#### 株式会社ベルーナが輸入した電動ベッドの無償改修について

電動ベッド（ネオ・ユニバーサル、ユニバーサルV、ユニバーサルVI、ユニバーサルVII、ユニバーサルDX）ご愛用のお客様へ

(参考：電動リクライニング式スプリングベッド『ネオ・ユニバーサル』)

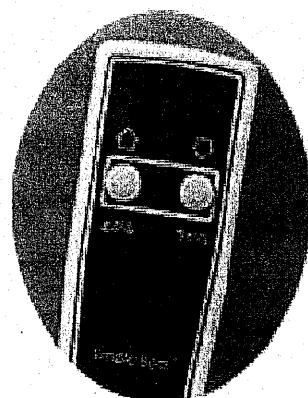
- ① リモコンの設計に安全性が不足していたこと
- ② ベッドマットの挟み込み力が著しく大きいこと
- ③ ベッド背部に幼児が入り込むスペースがあり、実際に入ってしまったこと
- ④ リモコンに不具合がある状態で使用されたこと

- ① 主電源の設置
- ② リモコンボタンの凹型化(現行タイプは凸型)
- ③ リモコンボタンの強度強化
- ④ 防水対応
- ⑤ 注意喚起シールの貼り付け

- ① フレームの間に手や頭を挟んでもモーターによる強制的な力が加わらない駆動装置構造の取り付け
  - ② セイフティ・ネットの取り付け（フレーム部分）
  - ③ 注意喚起シールの貼り付け
- (3) 交換の方法

現在ご使用中のリモコン及び駆動装置を交換し、さらにセイフティ・ネットを設置いたします。詳細につきましては現在、調整を進めております。対象商品をご購入いただきましたお客様には、別途ご案内させていただきますのでお手元に案内が届くまでお待ちいただけますようお願い申し上げます。
